SERVICE LETTER

VEREINHEITLICHUNG DER KURBELWELLE/KOLBENBOLZEN UND DES GETRIEBES FÜR ROTAX[®] MOTOR TYPE 912/914 (SERIE) SL-912-002 R2 SL-914-002 R2

Vereinheitlichung der Kurbelwelle/Kolbenbolzen und des Getriebes für ROTAX® 912/914 Serie.

Bild / Fig. 2
03225

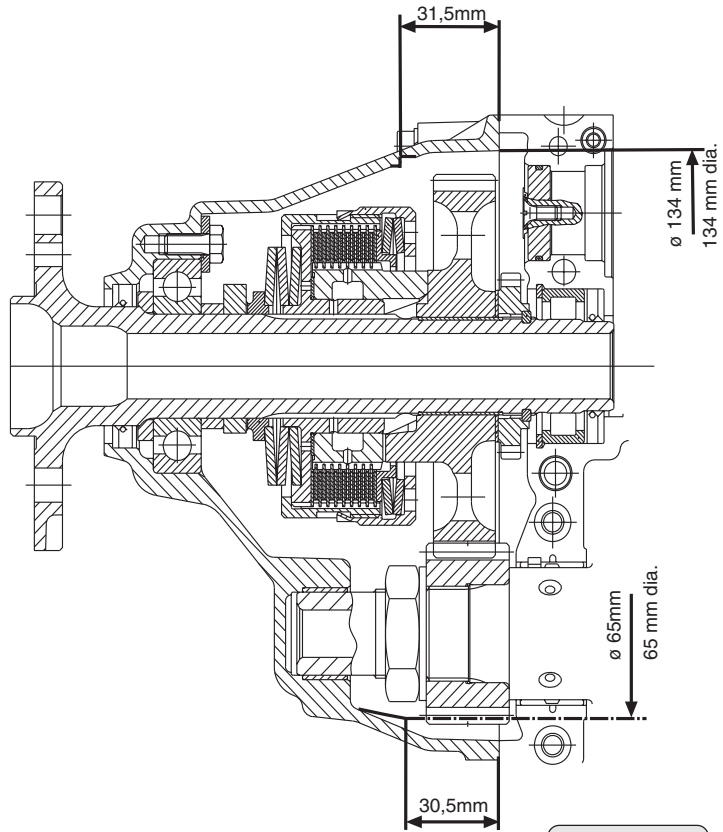
Die veränderte axiale Position des Antriebsrades und das verbreiterte Klauenrad erforderten zusätzliche Freistellungen im Getriebegehäuse. (siehe Bild 2).

■ **ACHTUNG:** Die Kurbelwelle TNr. 888164 darf nur in Verbindung mit dem Getriebegehäuse kpl. TNr. 911746 verwendet werden, das einen ausreichenden Freiraum zwischen Zahnradsatz und Getriebegehäuse gewährleistet.

Bild / Fig. 4

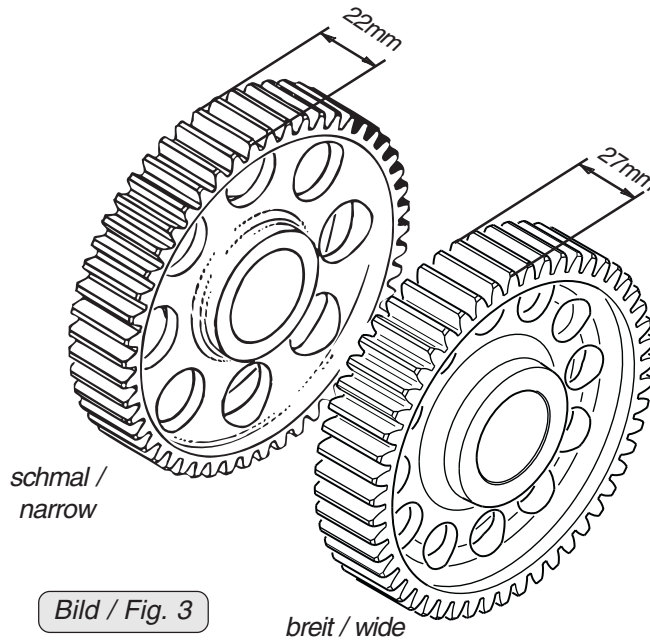
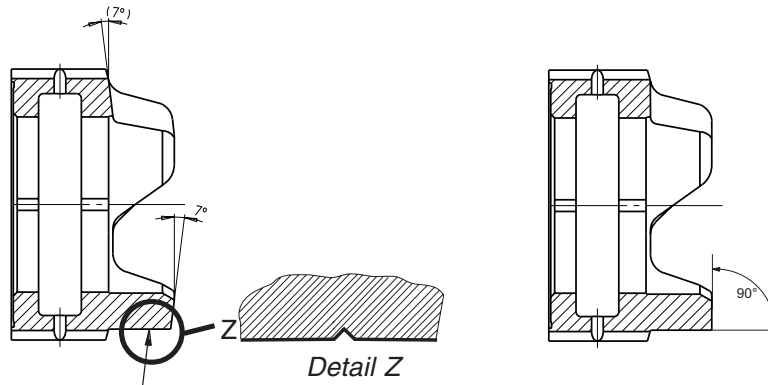
Durch die Verbreiterung des Klauenrades wurde eine Modifikation der Klauenauflagefläche notwendig. Die Klauenauflagefläche wurde gegenüber der alten um 7° angeschrägt (siehe Bild 4).

◆ **HINWEIS:** Die neue Klauennabe bzw. Klauennabe der Überlastkupplung und das breite Klauenrad sind mit einer Erkennungsrille gekennzeichnet (siehe Bild 4).

▲ **WARNUNG:** Ein breiter Zahnradsatz darf nur in Verbindung mit der neu geschaffenen, **7° angeschrägten Klauennabe** TNr. 958892 (ohne Überlastkupplung) bzw. mit der neu geschaffenen Überlastkupplung TNr. 996887 verbaut werden.

Diese neue Klauennabe bzw. neue Klauennabe der Überlastkupplung darf keinesfalls für einen schmalen Zahnradsatz verwendet werden, da die Auflageflächen nicht übereinstimmen.

Bild / Fig. 5

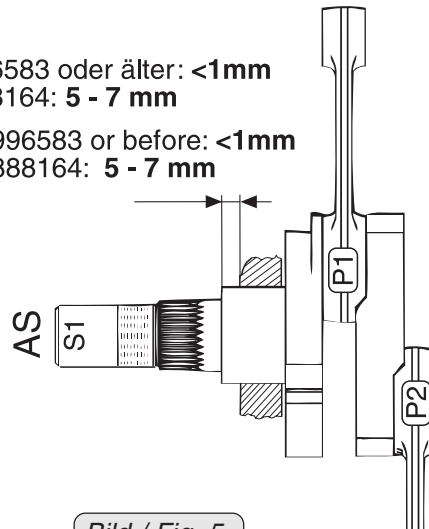
Aufgrund des breiteren Klauenrades war es notwendig die axiale Position des Antriebsrades zu verändern. Deshalb wurde die Kurbelwelle TNr. 888164 mit einem breiteren Absatz versehen (siehe Bild 5).

Kurbelwelle TNr. 996583 oder älter: <1mm
Kurbelwelle TNr. 888164: 5 - 7 mm

▲ **WARNUNG:** Wird die modifizierte Kurbelwelle (TNr. 888164) anstatt der bisherigen (TNr. 996583) eingebaut, so ist folgendes zu beachten:

- Sollte der schmale Zahnradsatz weiterverwendet werden ist es aufgrund des axialen Versatzes (Antriebsrad zu Klauenrad) notwendig den schmalen Zahnradsatz auf Lauf- und Verschleißspuren zu kontrollieren. Sollte das Tragbild Verschleißspuren zeigen, so ist der Zahnradsatz gegen einen breiten Zahnradsatz zu tauschen. In diesem Falle ist die Überlastkupplung bzw. die Klauennabe durch eine mit 7° angeschrägter Klauenauflagefläche zu tauschen (siehe Bild 4).
- Die Kurbelwelle TNr. 888164 darf nur gemeinsam mit dem Getriebegehäuse TNr. 911746 verbaut werden. (siehe Kapitel 3.1.3)

Bild / Fig. 6

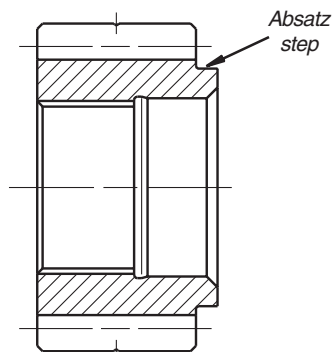
Dieser Zahnradsatz ist notwendig, falls ein Getriebe mit schmalen Zahnradsatz auf einen breiten umgerüstet werden soll und eine Kurbelwelle TNr. 996583 oder älter in Verwendung ist.

- ◆ **HINWEIS:** Der Zahnradsatz verfügt über ein verbreitertes Antriebsrad, welches den axialen Versatz zwischen Kurbelwelle TNr. 996583 und breitem Klauenrad kompensiert.
- ◆ **HINWEIS:** Dieser Zahnradsatz ist nur mit Übersetzungsverhältnis 2,43 verfügbar.
- ▲ **WARNUNG:** Dieser Zahnradsatz darf nur in Verbindung mit einer Kurbelwelle TNr. 996583 oder älter und mit dem Getriebegehäuse kpl. TNr. 911746 verbaut werden.

Bild / Fig. 7

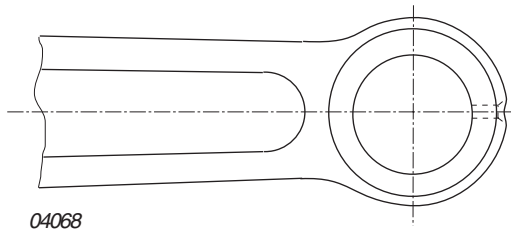
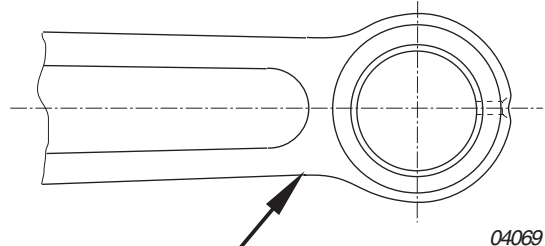
Mit der Einführung der Kurbelwelle 888164 (siehe auch Kap. 3.1.2) wurde das obere (kleine) Pleuelauge mit einer Lagerbuchse versehen, um die Materialpaarung mit den Kolbenbolzen zu verbessern.

▲ **WARNUNG:** Bei der Kurbelwelle TNr. 888164 dürfen daher nur Kolbenbolzen TNr. 916356 verwendet werden. (siehe Bild 7-10)

Bild / Fig. 10

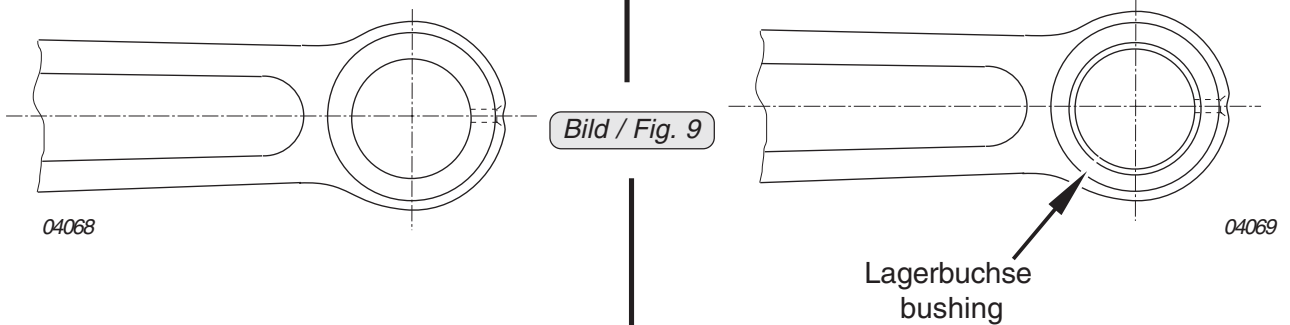
- Bei der Verwendung der Kurbelwelle TNr. **996583 ohne Pleuelbuchse** (Motoren **vor** „Gruppe A“), dürfen nur 4 nitrierte Kolbenbolzen TNr. 916420 (schwarze Oberfläche) verbaut werden. (siehe Bild 10)
- Bei der Verwendung der Kurbelwelle TNr. **996583 mit Pleuelbuchse** dürfen nur 4 Kolbenbolzen TNr. 916356 verbaut werden.
- Bei der Verwendung der Kurbelwelle TNr. **888164** (Motoren **vor** „Gruppe A“) dürfen nur 4 Kolbenbolzen TNr. 916356 verbaut werden.

■ **ACHTUNG:** Es dürfen aus Gewichtsgründen nur 4 gleiche Kolbenbolzen in einem Motor verbaut werden.
